## Compléments à la demande d'autorisation environnementale

*Centrale Photovoltaïque au sol*

COMMUNE DE LA BRUGUIERE

28 Septembre 2022

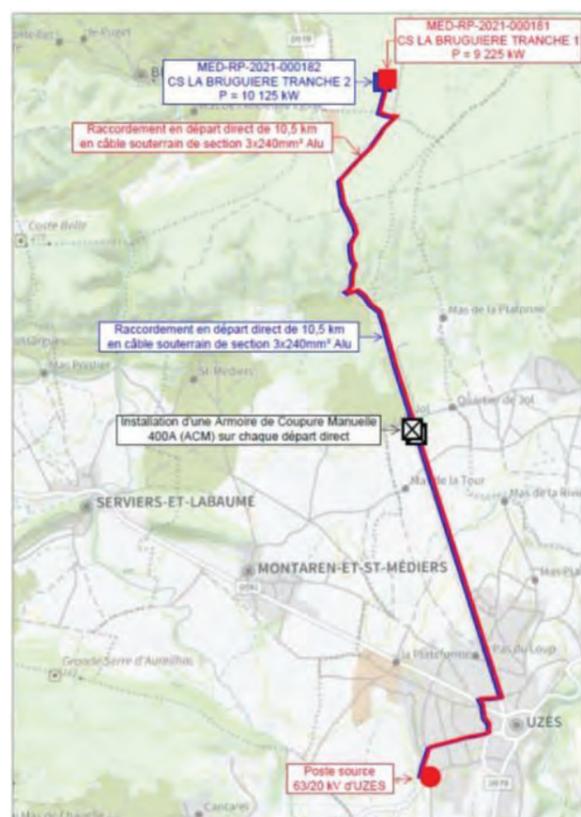
Le pétitionnaire ne justifie pas la raison de la non mise en place de cette recommandation sur tout son parc photovoltaïque alors que cette proposition paraît intéressante.

La surélévation des structures est prévue sur un quart de superficie du parc. Aucune zone ne combine la surélévation et l'augmentation de la distance inter-tables.

La mise en œuvre d'une sur largeur des allées est une mesure proposée volontairement par le maître d'ouvrage à titre expérimental, en faveur de la colonisation des cortèges faune-flore. Pour des raisons

technico-économiques, il n'était pas envisageable de généraliser cette mesure à l'ensemble du parc. Rappelons également le maintien d'un corridor écologique au centre du parc, d'une surface d'environ 1 ha, dénué de toute installation, qui a pour objectif de faire une liaison avec les milieux ouverts au nord, déjà favorables aux espèces inféodées aux milieux ouverts.
